REALIZZAZIONE IMPIANTO FOTOVOLTAICO DA 11,39 MW IN IMMISSIONE, TIPO AD INSEGUIMENTO MONOASSIALE “ARDARA” COMUNE DI ARDARA (SS)

RISPOSTA ALLE OSSERVAZIONI

Committente: ENERGYARDARA1 SRL

Estratto tavola OS_05: distanza tra elettrodotto e l'area tutelata (chiesa)

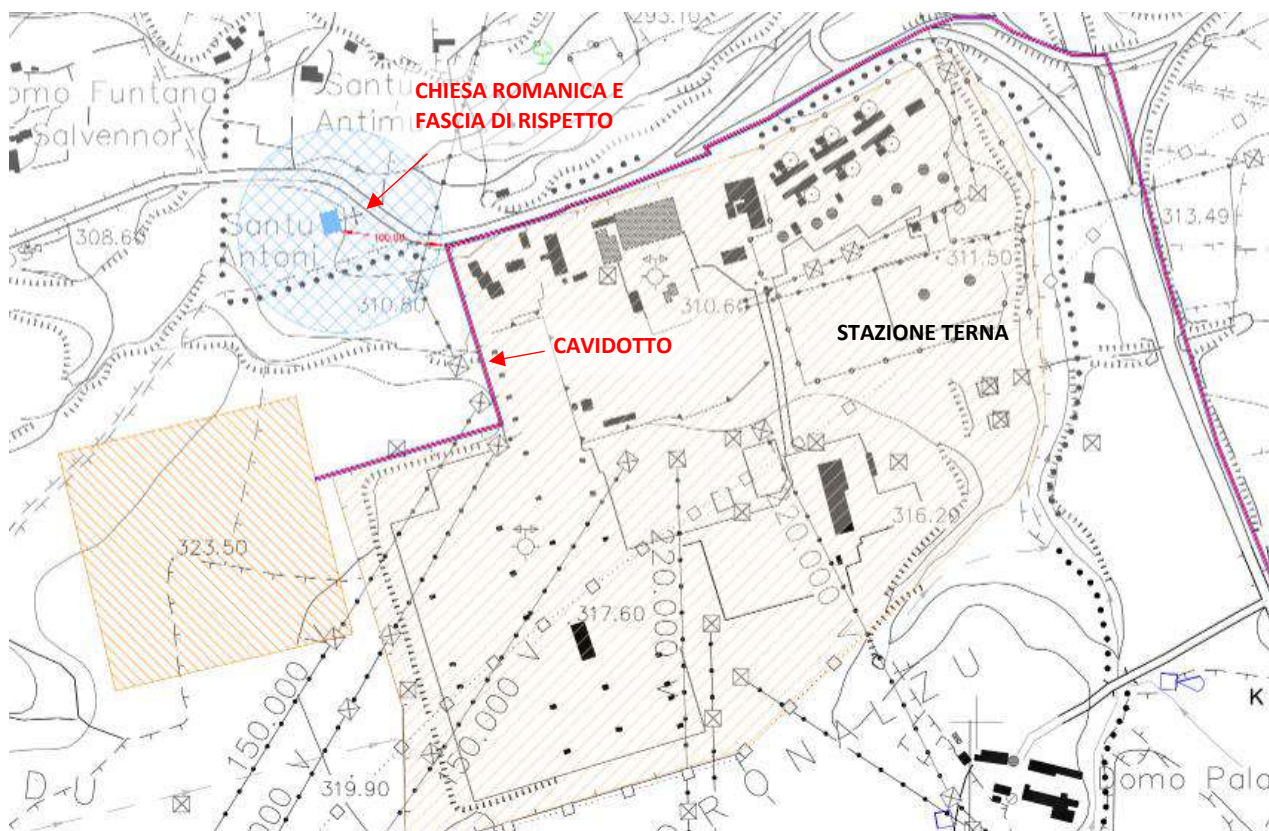
In merito alle osservazioni della RAS riguardanti la fascia di tutela tra il cavidotto e la Chiesa Romanica di Sant'Antonio di Salvenero a Ploaghe (provincia di Sassari) presente in prossimità della Stazione Terna di Codrongianos, viene espresso quanto segue: *“il progetto ricade in prossimità dei beni paesaggistici come la Chiesa Romanica e i resti del Villaggio di Sant'Antonio di Salvenero (vincolo ex art. 134, lett. C, D. Lgs. 42/2004; artt. 48 e 49, c. 1 lett. A), aree caratterizzate da edifici e manufatti di valenza storico-culturale delle N.T.A. del PPR.”*

Si rende noto che la tutela integrale riguarda esclusivamente l'edificio della Chiesa Romanica di Sant'Antonio e non la restante area circostante. La fascia di tutela prevista da normativa rispetto ad un bene paesaggistico come la Chiesa Romanica in questione è di 100 metri, e tale distanza viene mantenuta rispetto al passaggio del cavidotto che si trova ad una distanza maggiore (di 104 m).

Per quanto riguarda i resti del Villaggio di Sant'Antonio di Salvenero, posti a nord rispetto alla Stazione Terna di Codrongianos e al cavidotto, si trovano anch'essi ad una distanza maggiore di 100 m.

Pertanto, come evidenziato nell'immagine di seguito riportata, non si riscontrano interferenze tra le opere di connessione del progetto dell'impianto fotovoltaico “Ardara” e i beni paesaggisti segnalati. Per una maggiore tutela verranno fatte delle opportune indagini archeologiche preliminari prima di eseguire lo scavo del cavidotto.

Si rimanda alla seguente tavola per maggiori dettagli circa la fascia di rispetto dalla Chiesa Romanica: **OS_05 - Distanza tra elettrodotto e area tutelata**

Estratto MOPR: perimetri di tutela 100 metri dal Nuraghe

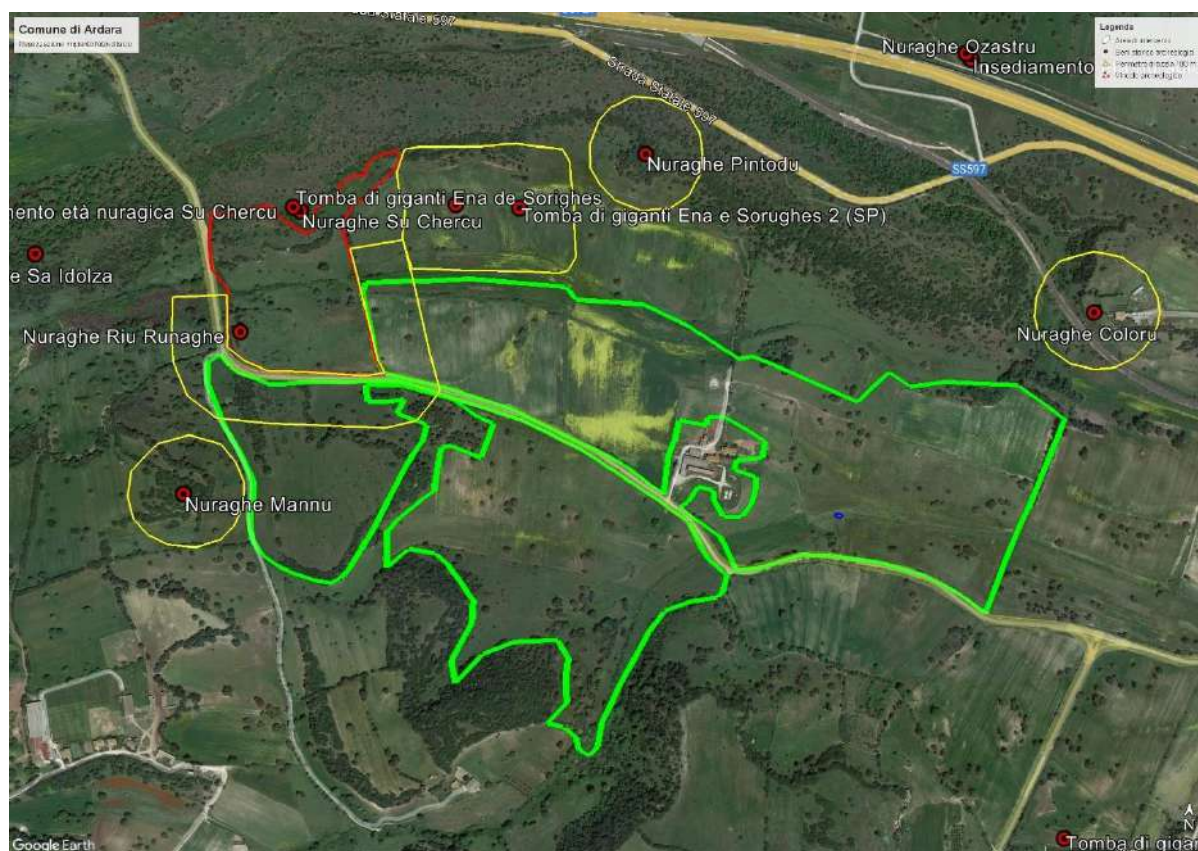
Per quanto riguarda la presenza di numerosi insediamenti nuragici per cui non è conosciuto il perimetro esterno e non è comprensibile la fascia di rispetto da mantenere, in seguito ad un consulto archeologico, si evince che il vincolo relativo al nuraghe Riu Runaghe prende l'intero mappale indicato in Catasto (Comune Ardara Foglio 1, particella 24).

A livello progettuale è stato infatti modificata la posizione dei moduli dell'impianto fotovoltaico affinché rimanesse libera tale fascia di rispetto del nuraghe.

Per un maggiore approfondimento si rimanda alla **tavola OS_06** in cui è presente la fascia di rispetto tra Nuraghe Riu Runaghe e il progetto impianto fotovoltaico e il suo relativo elettrodotto, e la **tavola OS_01B** con il layout dell'impianto e le relative fasce di rispetto.

Proposta per i Punti di Monitoraggio del sito e lungo il percorso di cavidotto, scelti in base a soggetti fragili.

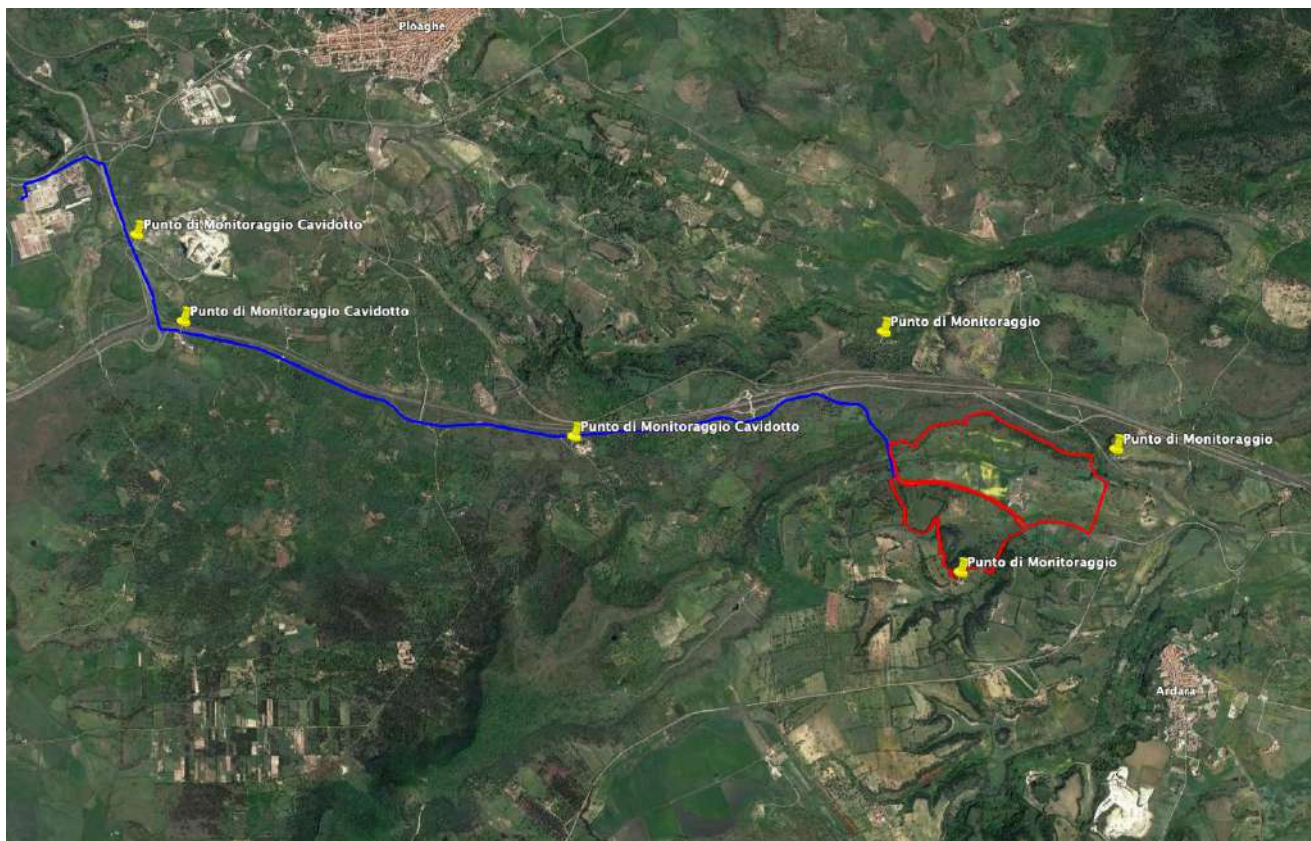
CANTIERE	X			24 ore per definire il clima acustico	1 misura per la caratterizzazione acustica dell'area per 24 ore
	POST OPERAM	X			POST OPERAM	POST OPERAM
	DISMISSIONE				24 ore in corrispondenza dei ricettori	Misure in corrispondenza dei ricettori sensibili per verificare le previsioni progettuali. Durata 24 h
